Datum	12 augustus 2011	Behandeld door	H. Killaars
Onze referentie	201106100/MdH/MA	Telefoon	(076) 529 6778
Uw referentie	C. Vleer	E-mail	Harry.killaars@brandweermeb.nl
Uw brief van	21 juli 2011	Onderwerp	Bestemmingsplan TTS

Naar aanleiding van de ontvangen aanvraag d.d. 11 juli 2011 treft u hierbij het advies van Brandweer Midden- en West-Brabant aan in het kader van artikel 4.3 van de Circulaire Risico Normering Vervoer Gevaarlijke Stoffen.

Het advies heeft betrekking op het ruimtelijk besluit voor Het bestemmingsplan TTS te Tilburg. We onderscheiden op deze locatie de navolgende risicobron:

Figuur 1 Detailopname

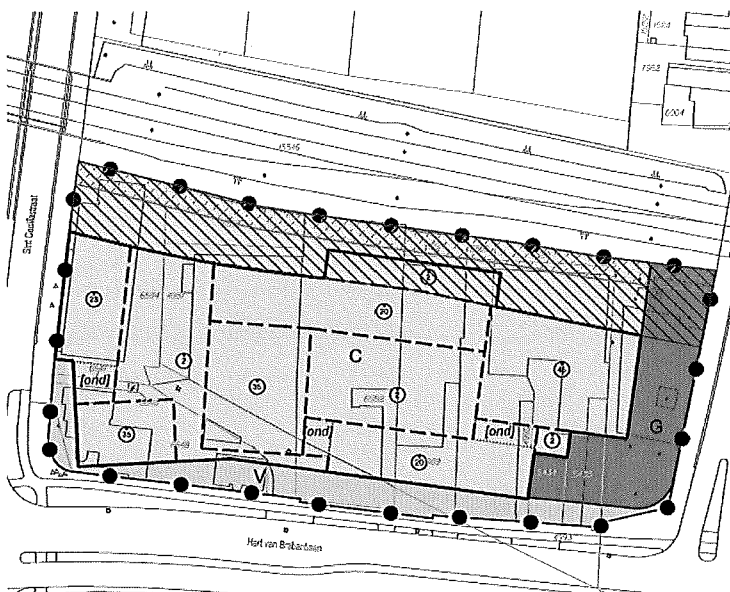
- Spoorlijn Breda Tilburg
